**DODATEK č. 11
KE SMLouvě O DíLO
Ev.č. VZ23018SoD**

1. V průběhu plnění předmětu Smlouvy o dílo (dále také jen Smlouva) uzavřené dne 15.04.2024 na základě výsledku veřejné zakázky „**REKONSTRUKCE BUDOVY A – II. ETAPA**“, interní ev. č. VZ23018, vyhlášené otevřeným řízením dle zákona č. 134/2016 Sb., o zadávání veřejných zakázek (dále jen „ZZVZ“) a zveřejněné ve Věstníku veřejných zakázek. pod ev. č. Z2023-038652 dne 01.09.2023 (dále jen „veřejná zakázka“), byla zjištěna potřeba provedení změny smlouvy specifikované níže.

2. Předmětem dodatku je změna realizace stavby podle změnových listů:
 - a. Změnový list č. 83 - Doplnění překladů – 1. NP
 - b. Změnový list č. 85 - ZTI - izolace potrubí, úprava energokanálu

RNP1-P2

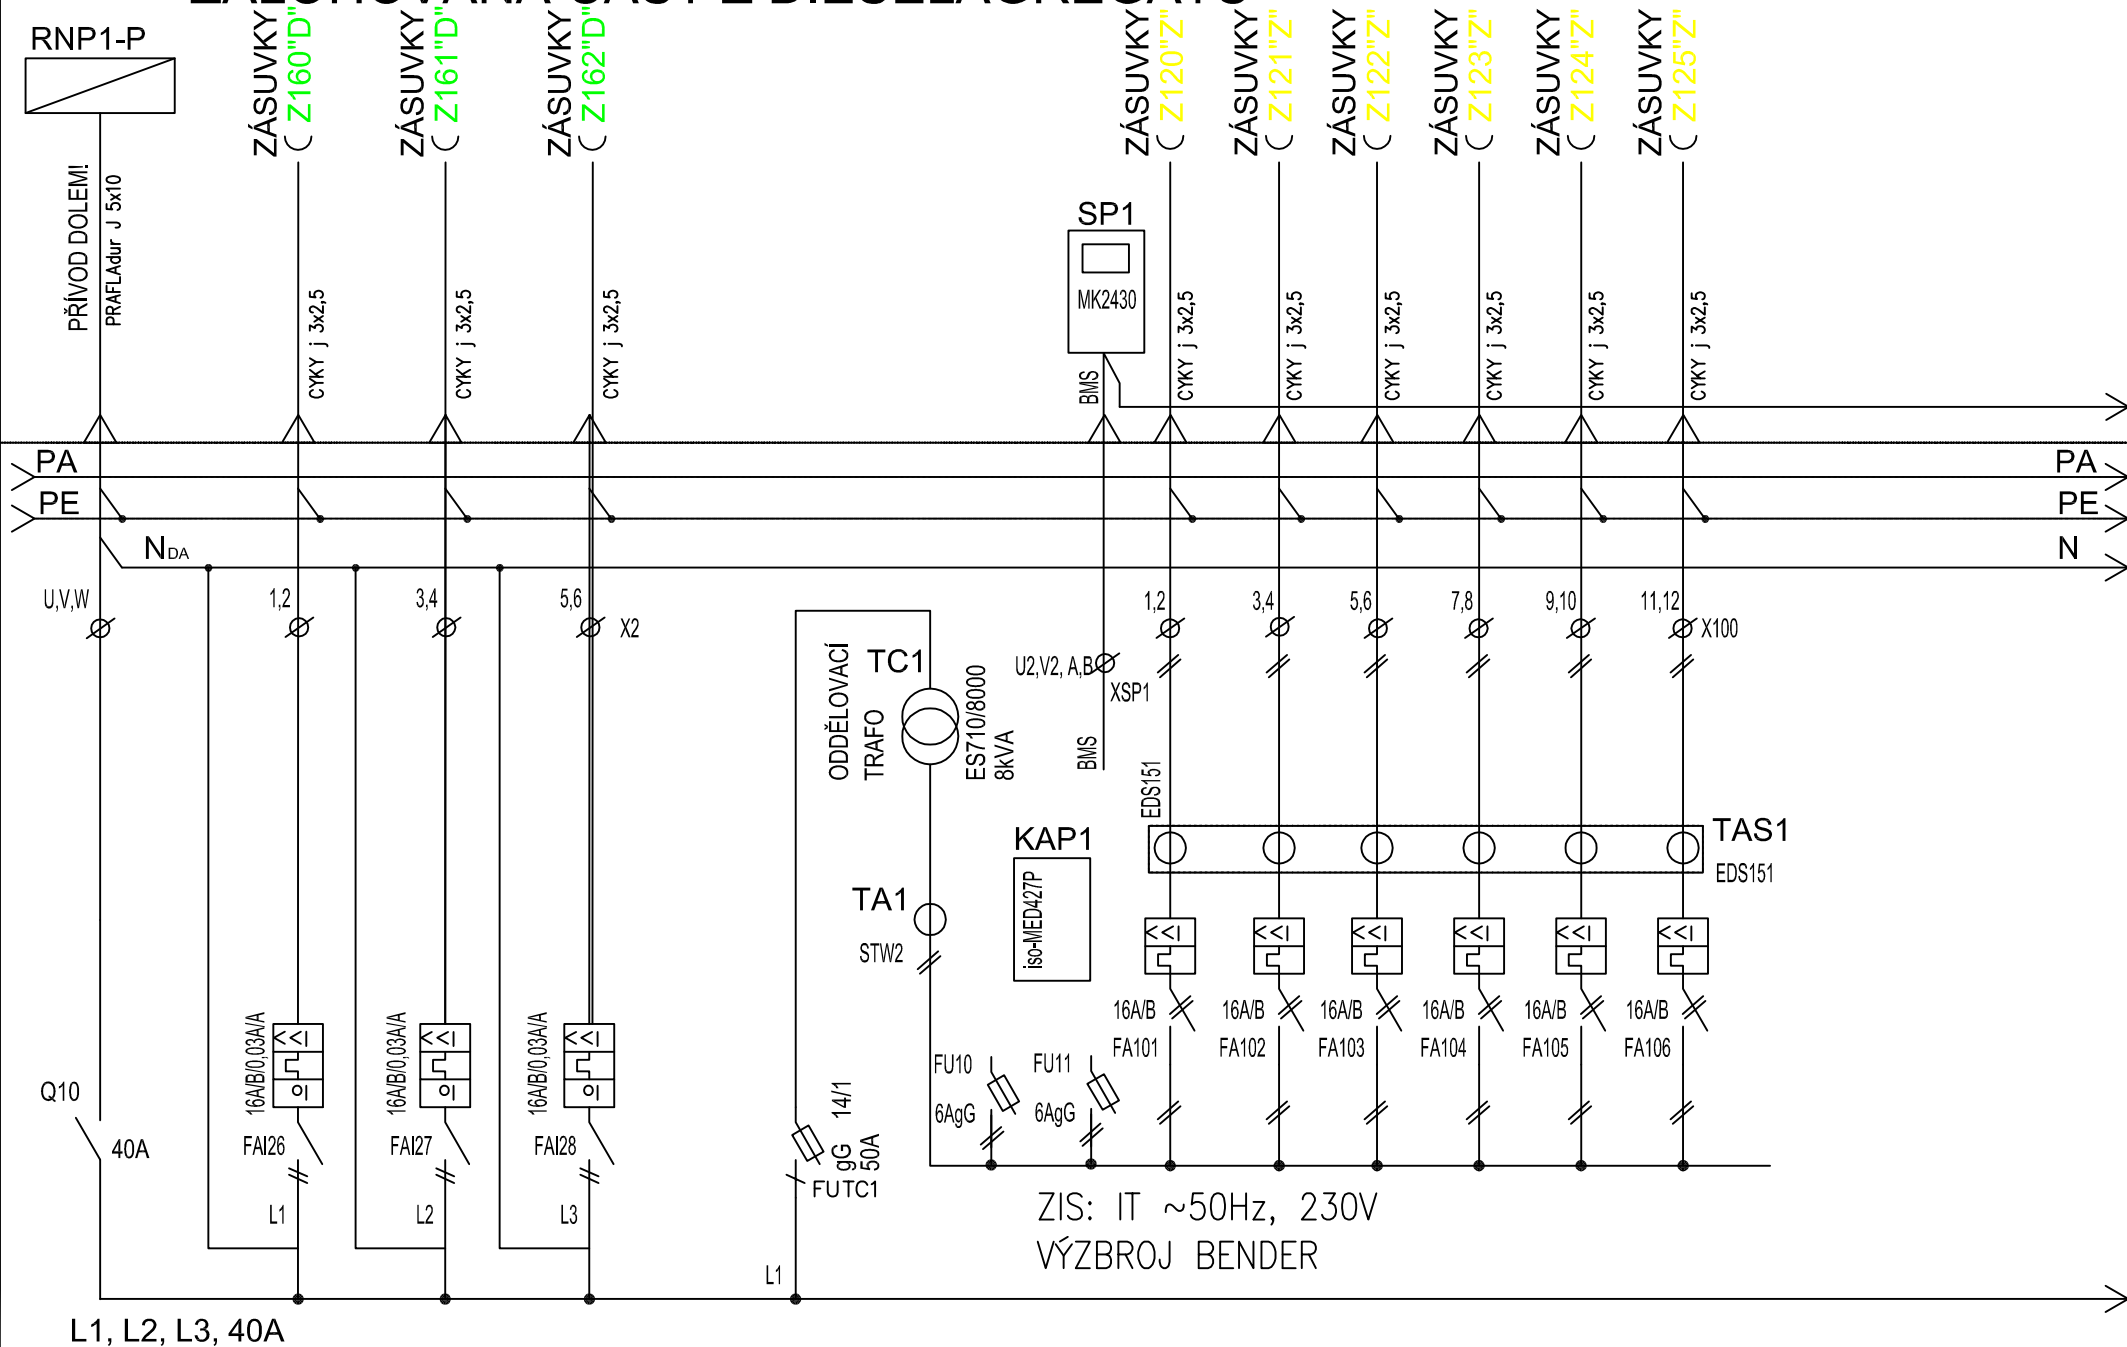
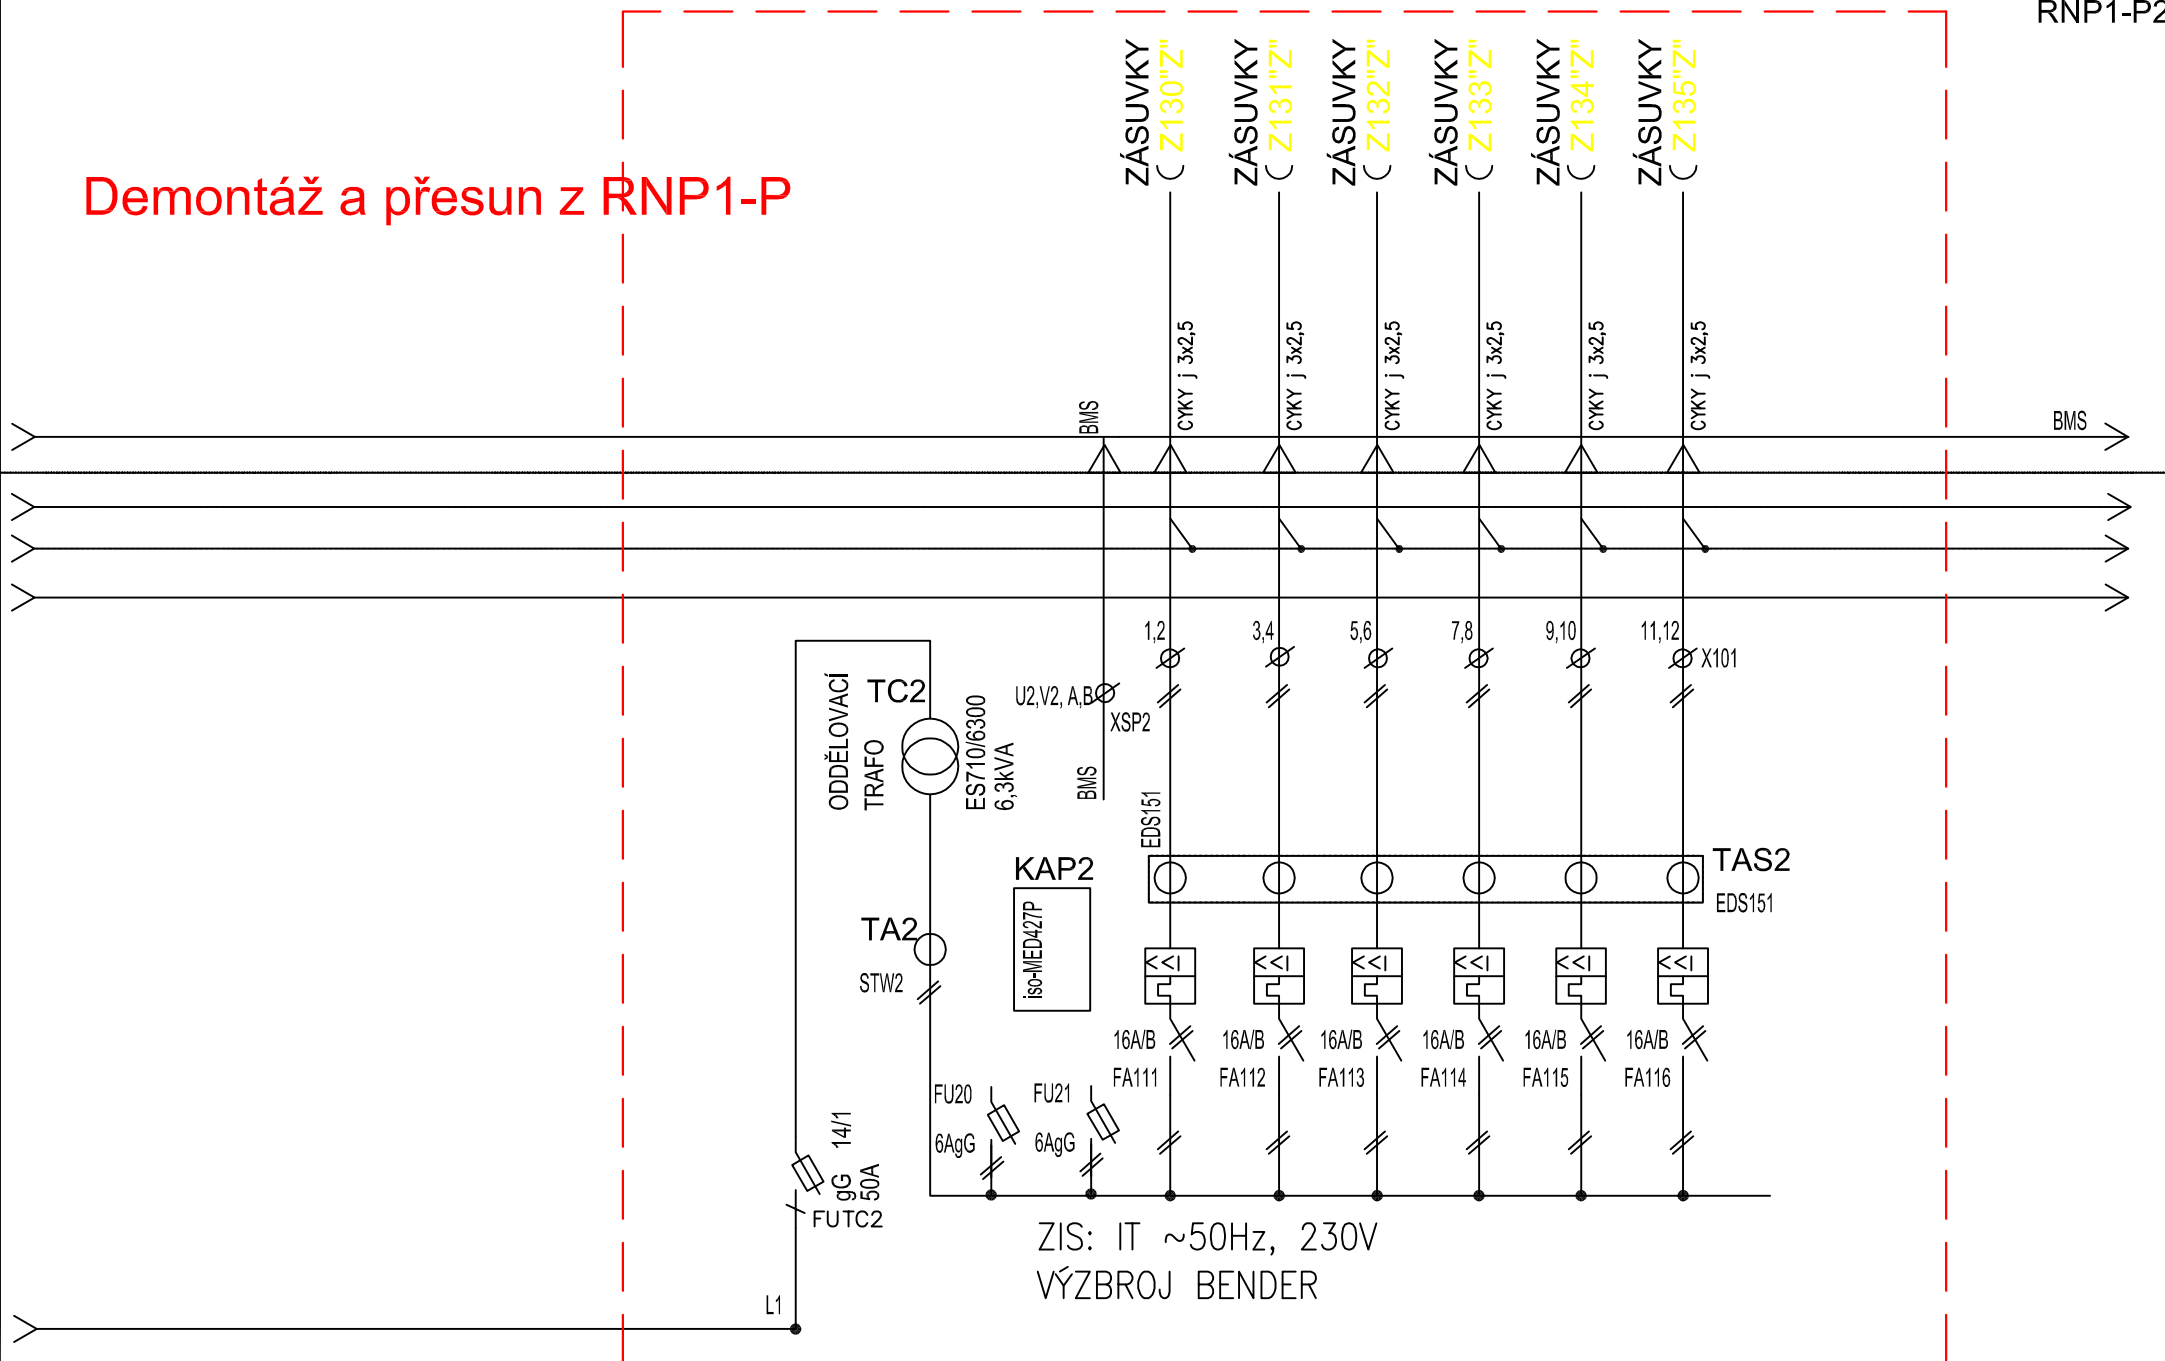
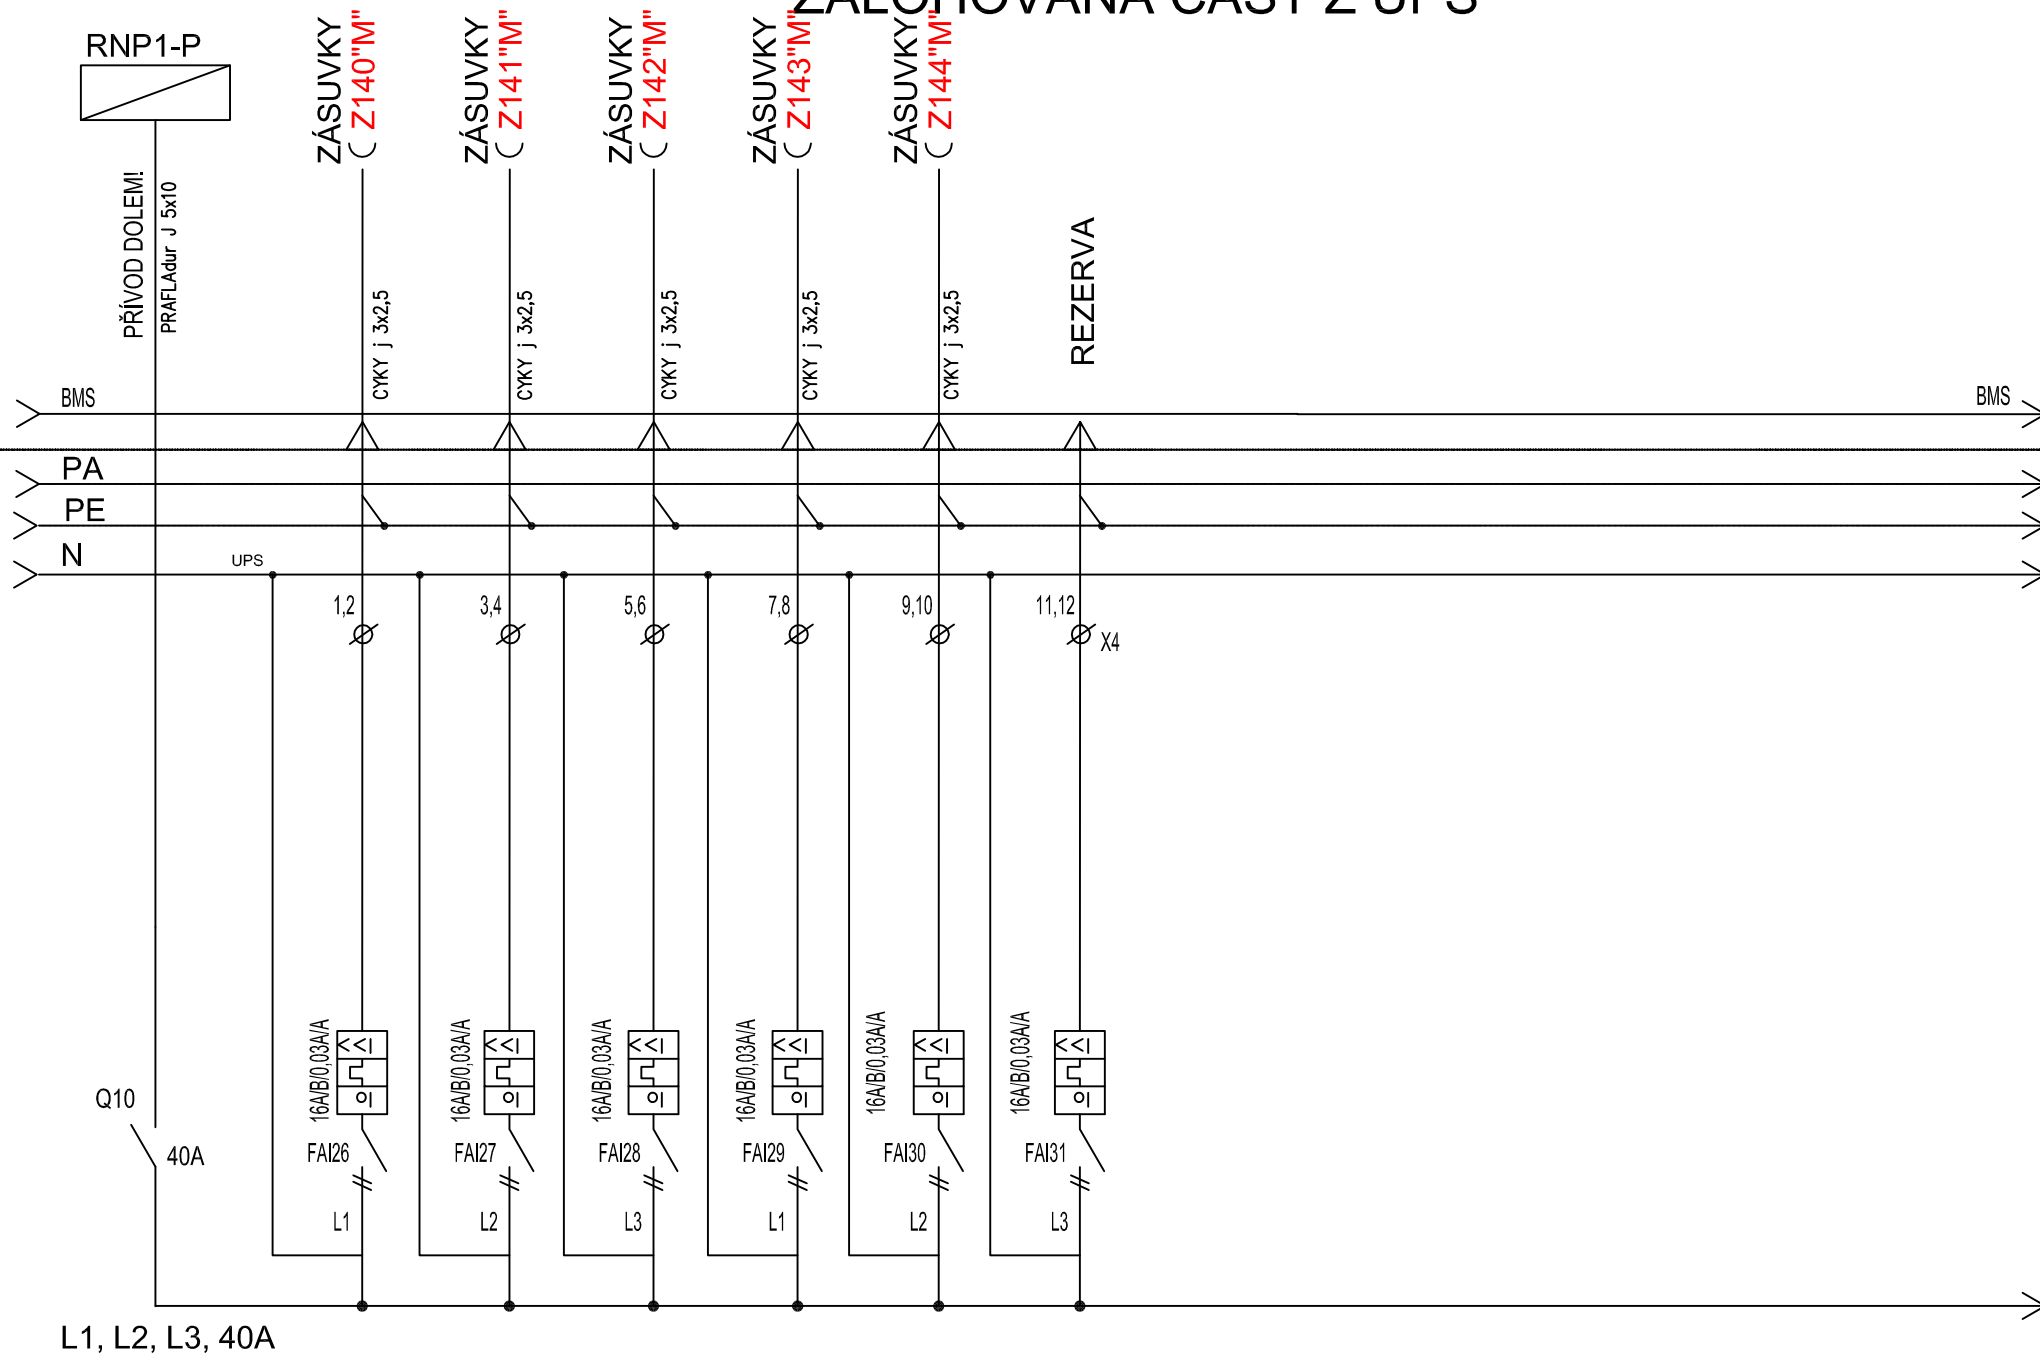
ZÁLOHOVANÁ ČÁST Z DIESELAGREGÁTU

Demontáž a přesun z RNP1-P

ZÁLOHOVANÁ ČÁST Z UPS
